**Ergänzung zu UVP / LBP
im BImSch-Antrag auf Steinbrucherweiterung**

**Steinbruch Ettenberg
Gemarkung Horgen, Gemeinde Zimmern o. R., Landkreis Rottweil**

Bau-Union GmbH & Co. Vereinigte Schotterwerke KG
Ergänzung zu UVP/LBP Steinbrucherweiterung „Ettenberg“

Abbildung 1: Ausschnitt aus dem Plan „Rote-Liste-Arten 2“ mit Vorkommen von Tagfalterarten und Zauneidechse

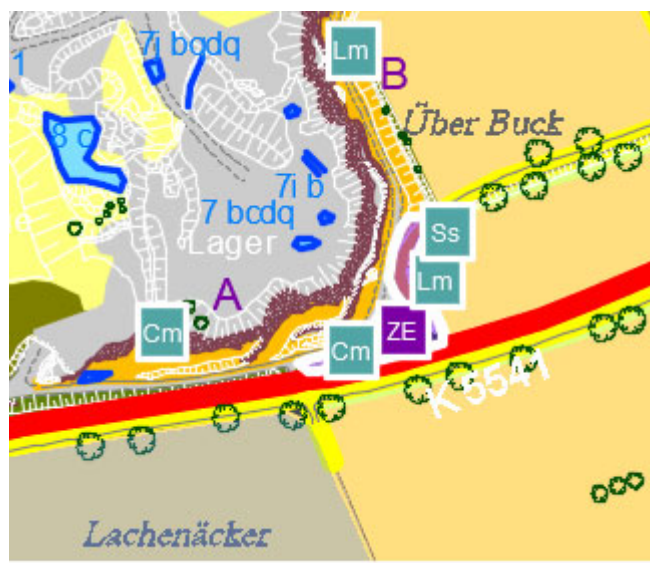
„Die untere Naturschutzbehörde bittet zu überprüfen, ob die angesetzten Biotoptypen und die Einstufung in der Bewertungsspanne nach ÖKVO sachgerecht ist. So dürfte sich auf der eher nordausgerichteten Böschung entlang der im Süden vorbeiführenden Kreisstraße der Biotoptyp "Ruderalvegetation trocken-warmen Standorts" nicht oder jedenfalls nicht in derselben, artenreichen Ausprägung (und sich daraus ergebender Bewertung) entwickeln wie auf den süd- und südwestausgerichteten Hängen.“

Von einer ausschlaggebenden Nordexposition kann hier nicht gesprochen werden, da die Flächen nahezu eben sind. Die Flächen sind so geplant wie die heute bereits bestehende wertvolle Trockenvegetation (s. Abbildung 1). Die Bewertung mit 15 ÖP (Ökopunkten)/m² im LBP soll deshalb beibehalten werden.

Abbildung 2: Geplanter Brachestreifen „X“ (hellblau) entlang der rekultivierten Ackerflächen im NW (Ausschnitt aus dem Plan „Maßnahmen Artenschutz“)

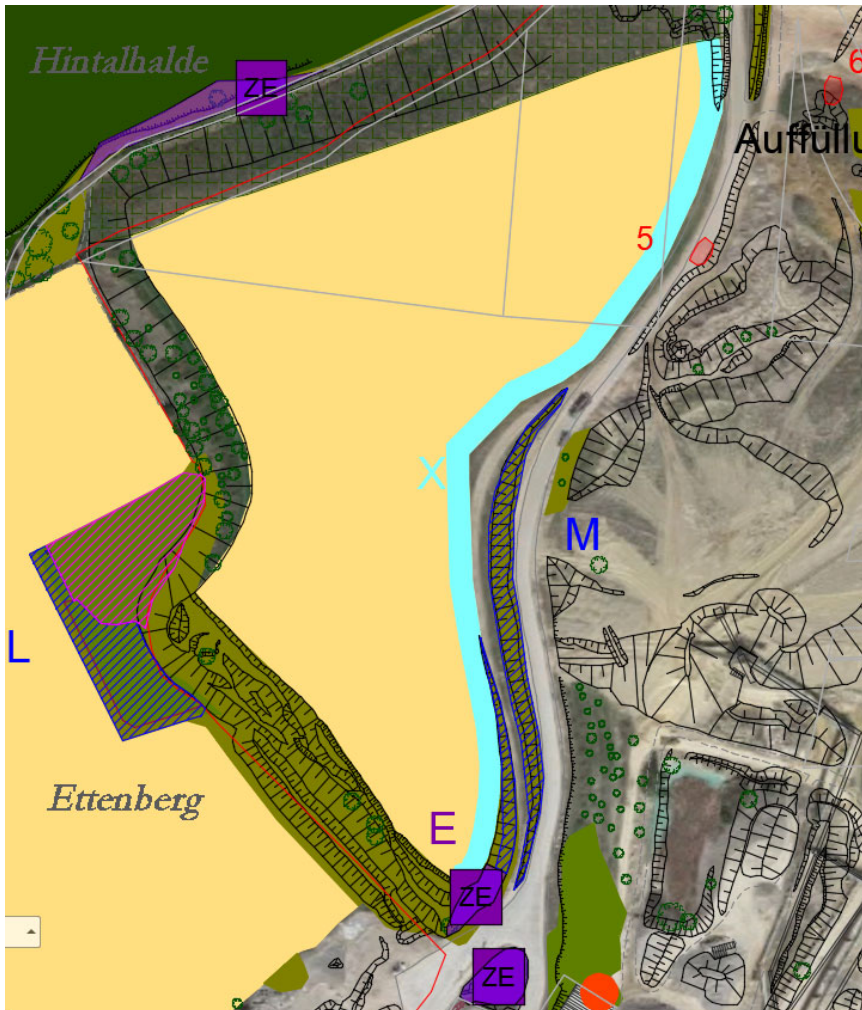
„... die untere Naturschutzbehörde [bittet], die Maßnahme "X" auf 15 m zu verbreitern (zwischenzeitlich Praxis im Landkreis Rottweil), damit die Prädationsverluste durch Bodenfeinde minimiert werden.“

Die Maßnahme „X“ = Brachestreifen entlang der bereits rekultivierten Ackerflächen im Nordwesten des Steinbruchs (s. Abbildung 2) wird von 10 auf 15 m verbreitert.

Abbildung 3: Nordöstliche Teilfläche von „HÄ 1“ (magenta Schraffur, s. Pfeil, Ausschnitt aus dem Plan „Maßnahmen Artenschutz“)

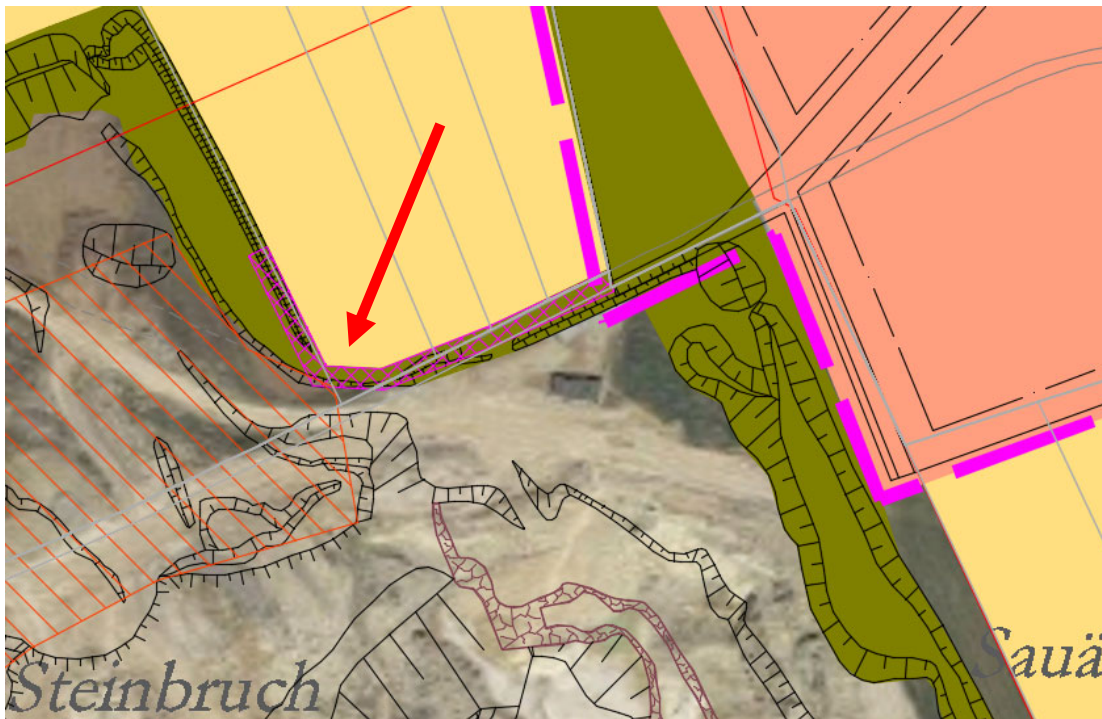
„Als artenschutzrechtliche Kompensation sind zwei Maßnahmen für den Bluthänfling vorgesehen. Eine davon soll ein "Magerrasenfragment (§ 33-Biotop) am Westrand des Steinbruchs" revitalisieren. Es ist für die untere Naturschutzbehörde auf Basis der Beschreibung nicht nachvollziehbar, wo die Maßnahme, auch unter Hinzuziehung des Plans "Maßnahmen Artenschutz", liegen soll, denn ein geschütztes Biotop liegt zwar am Westrand des Steinbruchs (wie beschrieben), eine Maßnahme ist aber im genannten Plan dort nicht verortet, dagegen im Abbaugelände selbst, wo aber ein geschütztes Biotop nicht ausgewiesen ist. Die untere Naturschutzbehörde bittet, den Sachverhalt aufzuklären.“

Die beiden Teilflächen der Maßnahme „HÄ 1“ sind im Plan „Maßnahmen Artenschutz“ magentafarben schraffiert, s. Legende). Die beiden Teilflächen sind in den folgenden beiden Abbildungen noch einmal verdeutlicht. Zugegebenermaßen ist die Teilfläche im Nordosten schwer erkennbar, da nur schmal ausgeprägt (Heckenpflanzung).
